Projektpost Bauverfahren Celle

Transaktion CE-20260902-091842

Werkhof Uhlenried Lageplan

Nachforderung zum Bauantrag CE-BA-2026-184

CE-WU26 · G-01/B · 27.08.2026 · Schematisch vermasster Lagebezug

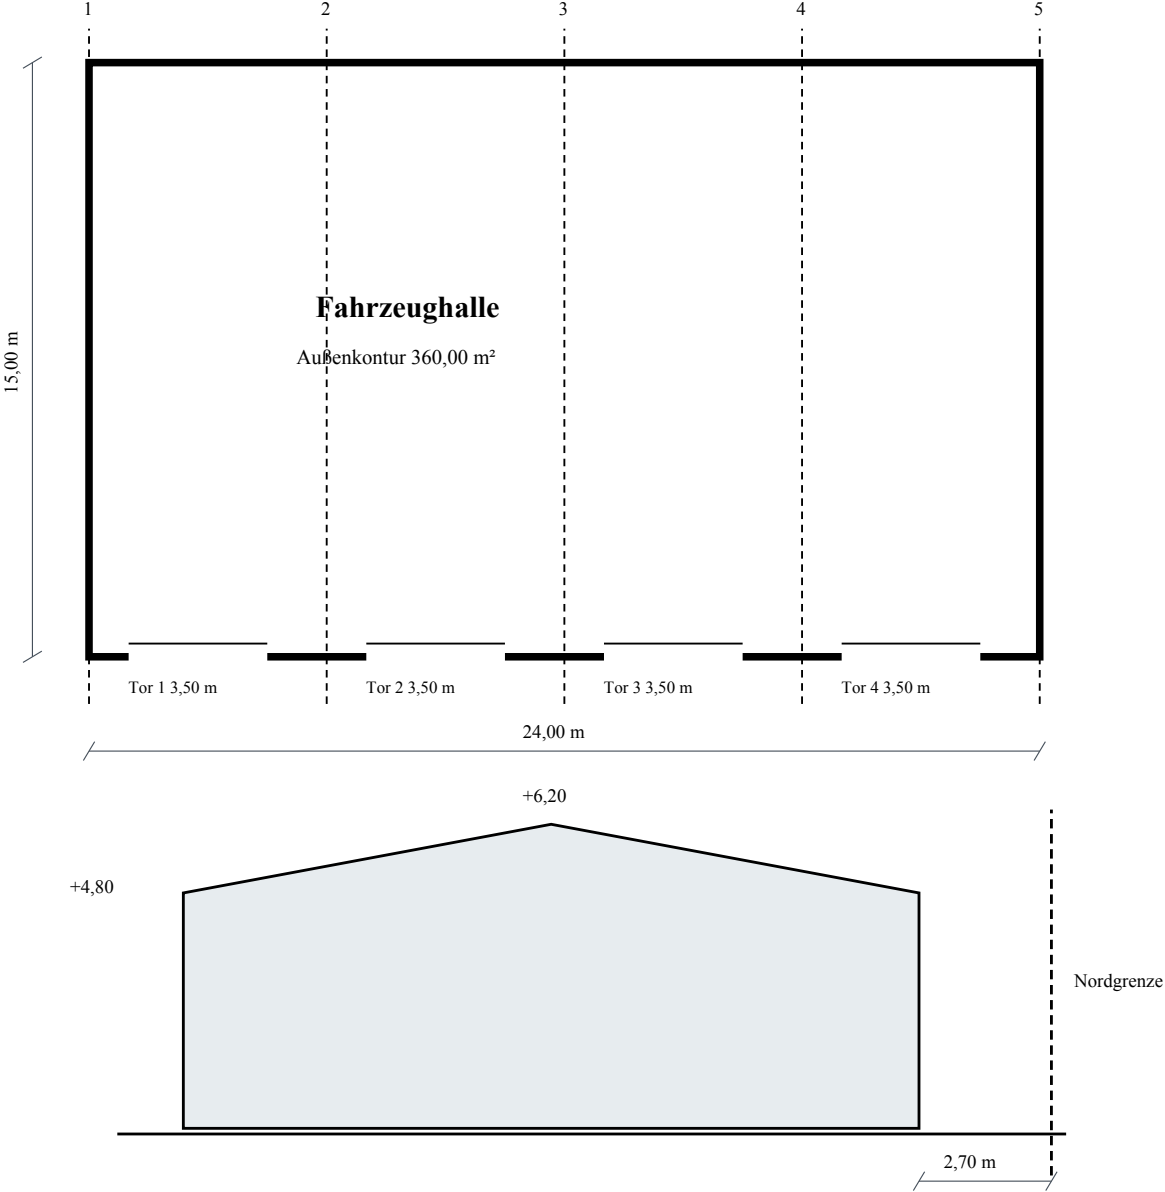
Im Lageplan G-01/B ist ein Abstand der Hallenaußenwand zur Nordgrenze von 2,70 m eingetragen. Der Brandschutzbeitrag geht dagegen von 3,00 m aus. Bitte legen Sie einen auf den Vermessungsstand bezogenen Schnitt mit Wandhöhe und Geländeangaben sowie eine nachvollziehbare Abstandsberechnung vor. Falls eine Abweichung beantragt werden soll, ist der Antrag konkret zu begründen und von der hierzu befugten Person zu veranlassen.

Die Baubeschreibung nennt 864,00 m² Hof- und Zufahrtsfläche. Die schraffierte Fläche im Lageplan ist nicht eindeutig von den Stellplätzen abgegrenzt. Bitte erläutern Sie, ob die Stellplätze in diesem Ansatz enthalten sind, und reichen Sie eine übereinstimmende Flächenaufstellung nach. Die Grundstücksfläche von 2.880,00 m² ist durch den vorgelegten Vermessungsbezug zu belegen.

CE-WU26 · G-02/B · 27.08.2026 · Grundriss schematisch vermasst

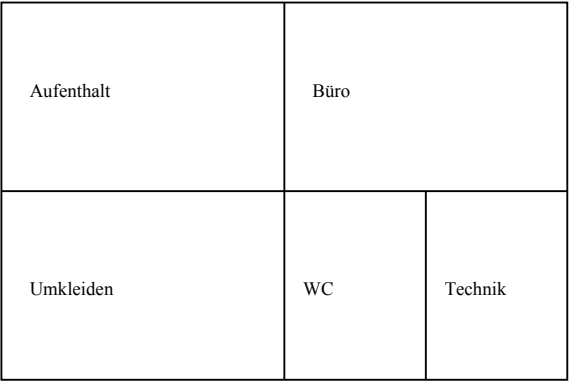
Die Beiträge zu Tragwerk und Brandschutz beziehen sich auf G-02/A. Bitte legen Sie die Bestätigung vor, welche Angaben auf den eingereichten Stand G-02/B übertragen werden können. Eine technische Bestätigung für einen gegenüber dem Fachbeitrag geänderten Grenzabstand liegt bislang nicht vor.
